【補足説明資料】

6号機燃料取り出しに伴う構内用輸送容器収納燃料(9×9燃料)の追加

2022年12月

東京電力ホールディングス株式会社

図 PT指示の位置(概要図)

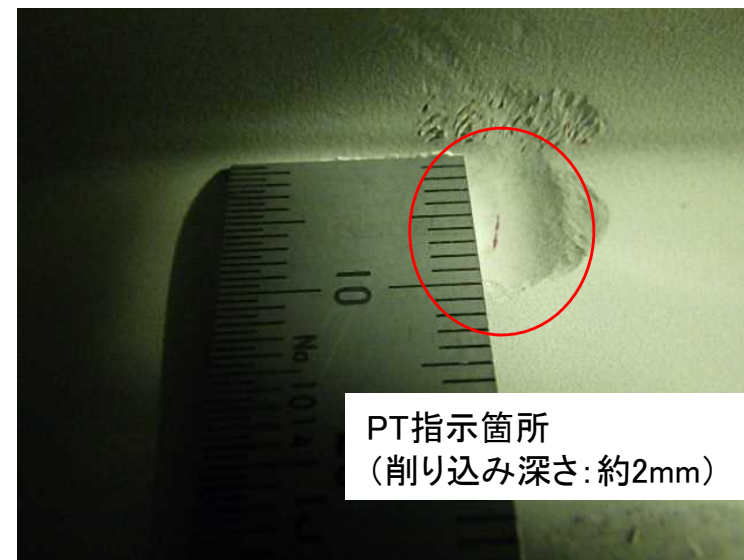
- 2022年1月から実施したNFT-32B型構内用輸送容器の点検において、底板溶接部^{※1}の錆落としを実施しPT(浸透探傷試験)を実施したところ、PT指示模様が複数確認された。(2022年5月面談にてご説明済)
- 2022年8月下旬～9月にかけてPT指示箇所への削り込み・深さ確認を実施。約2mm削り込んだ状態でもPT指示が消えない箇所がある状況。当該箇所への補修(溶接)時に母材に熱影響を及ぼす^{※2}ことが懸念され、補修が困難となる可能性が見込まれる。このため、NFT-32B型は使用せず、NFT-22B型およびNFT-12B型にて燃料取り出しを行う。

※1: 腐食防止のため、底板の全面にクラッド溶接がなされている。

※2: クラッド溶接の厚さは約6mmであり、母材に熱影響を及ぼさず補修(溶接)を行うためには3mm以上の残厚さが必要とのメーカー見解

令和4年4月27日に実施計画変更認可申請した「6号機燃料取り出しに伴う構内用輸送容器収納燃料(9×9燃料)の追加」について、NFT-32B型構内用輸送容器を使用しないこととなったため、補正申請する。

- 申請箇所：
実施計画Ⅱ 2.31 5・6号機 構内用輸送容器
- 申請内容：
変更認可申請では以下①②を申請。補正申請では①を取り下げ、②のみ申請。
①NFT-32B型への9×9燃料適用 → **取り下げ**
②NFT-12B型への9×9燃料及び漏えい燃料適用 → **変更 申請**
- なお、既実施計画に記載されている、NFT-32B型に関する記載(8×8燃料, 8×8BJ, 高燃焼度8×8の適用)は現状のままとする。

【参考】NFT-32B型の点検時に確認されたPT指示

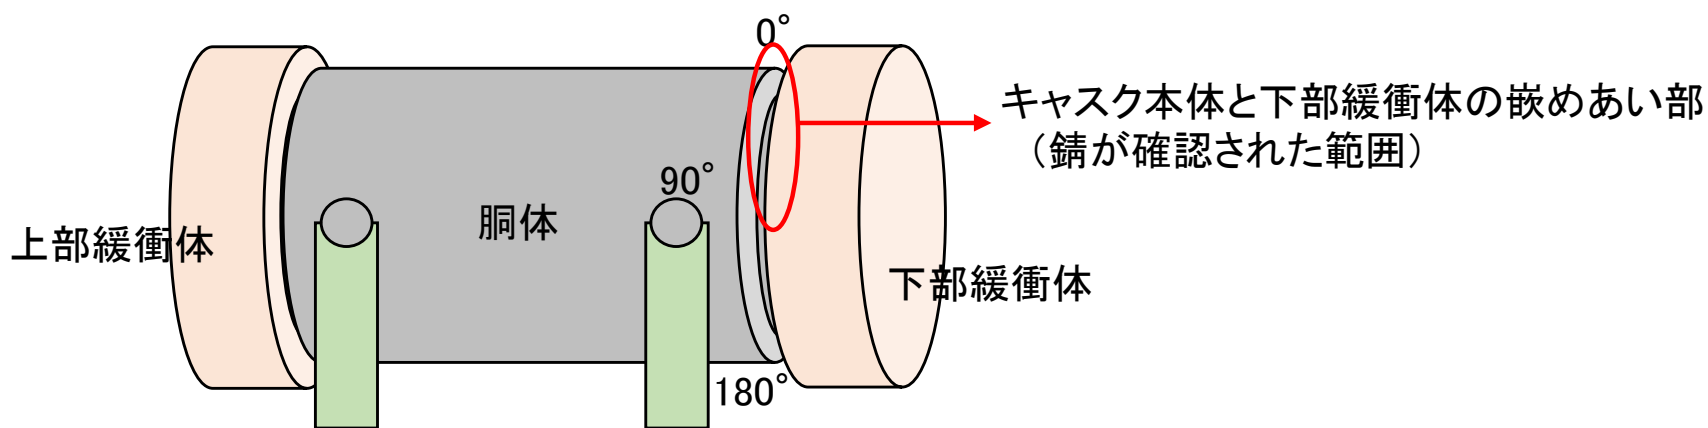
■ 推定原因

- ・PT指示(傷)はキャスク本体と下部緩衝体の嵌めあい部に確認されている。
キャスクは本体に養生をして保管しているが、当該部は下部緩衝体の接続部であり狭隘のため養生ができておらず、保管中に塩分を含む埃の付着によって錆が発生し、傷の発生に至ったと推定。
- ・NFT-22B型も今回点検を行っているが、PT指示(傷)は確認されていない。
NFT-22B型は2013～2014年の4号機燃料取り出し※の際に点検・使用したため震災以降使用実績の無いNFT-32B型にのみ本事象が発生したものと推定。

■ 対策

- ・キャスクを長期保管する際、錆が確認された当該部に埃が直接付着しないよう、養生(テープによる養生等)を追加する。

図 PT指示の位置(概要図)

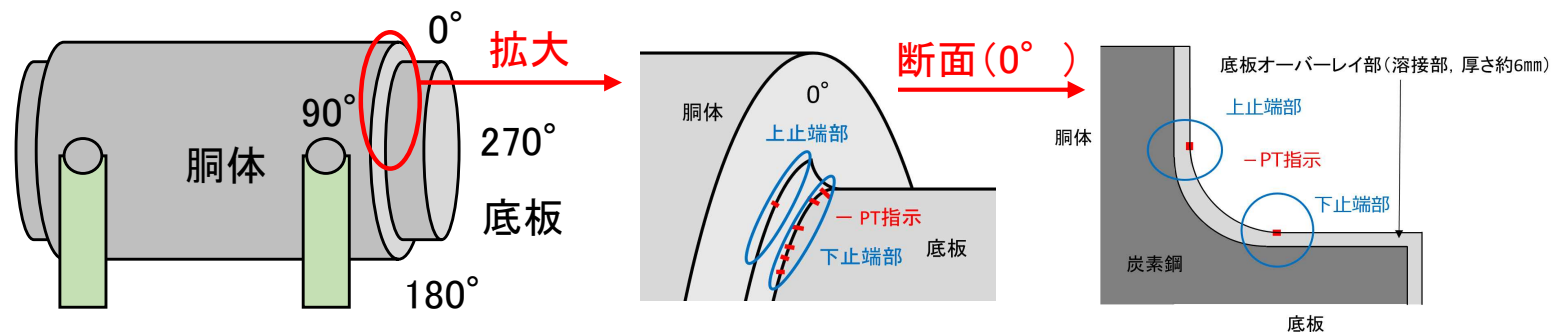
- 6号機使用済燃料取り出しでは、NFT-32B型(1基)及び22B型(1基)の構内用輸送容器を使用する計画である。
- 2022年1月から実施したNFT-32B型の点検において、底板オーバーレイ部(溶接部)※の錆落としを実施しPTを実施したところ、PT指示模様が確認された。
※底板オーバーレイ部の厚さは約6mm
- PT指示の位置
図の $90^{\circ} - 0^{\circ} - 270^{\circ}$ の上下止端部にPT指示が発生。
PT指示は、長さ~2mm程度が数十箇所(最大5mm程度が数箇所)
- 表面の手入れ(磨き込み)で改善しないため、補修溶接が必要な傷と判断。
- 当該キャスクの使用の判断について
 - ・ 傷の深さの確認と補修溶接のため当該部の削り込みを実施する予定。削り込み後、傷の深さを測定。
 - ・ オーバーレイ部の傷の先端から母材(炭素鋼)までの厚さが3mm未満※となる場合、該当箇所の補修溶接時の熱影響が母材に達することから、補修溶接時にキャスク本体の熱処理が必要となるため、NFT-32B型の補修溶接は実施せず燃料輸送には使用しないこととし、燃料輸送ではNFT-22B型のみを使用する。
※オーバーレイ部の傷の先端から母材(炭素鋼)までの厚さ3mm未満はメーカーノウハウ。
- 補修溶接が可能な場合において、オーバーレイ部は腐食防止を目的とした溶接であり強度部材ではないことから、溶接検査は対象外である。

傷の長さ:2.0 mm (研磨後)
